강변북로 포장 및 방호울타리 설치 검토보고 (월드컵대교 건설공사)

도시기반시설본부
토목부

(월드컵대교 건설공사)

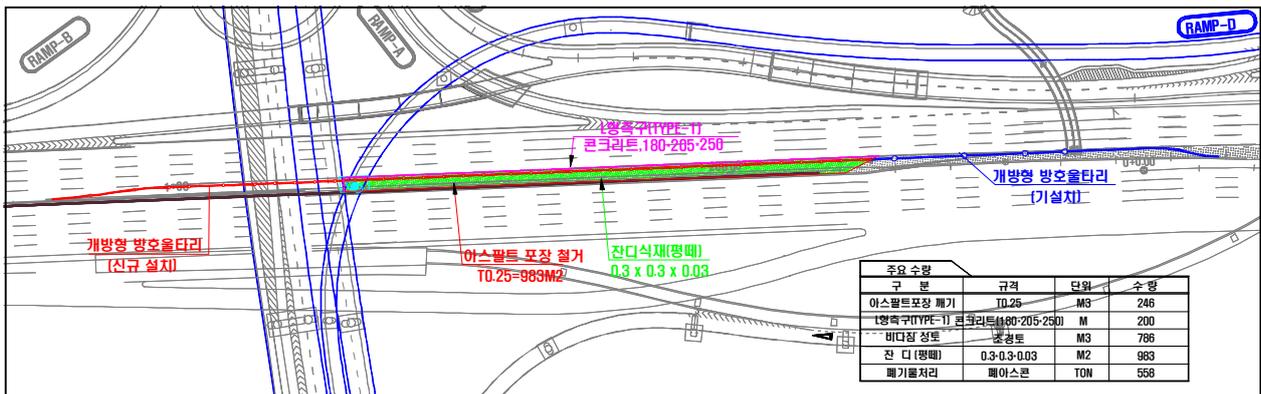
- 강변북로 포장
 - 북단IC 공사영향구간의 포장노면 조사결과 거북등균열, 포트홀 등 교통하중에 의한 피로균열이 다수 발생하여 표층(5cm) 절삭 후 재포장 필요
 - 규 모 : 포장두께 5cm
 - ▶ 구리 → 일산방향, 연장 980m, 면적 17,380 m^2
 - ▶ 일산 → 일산방향, 연장 120m, 면적 2,492 m^2
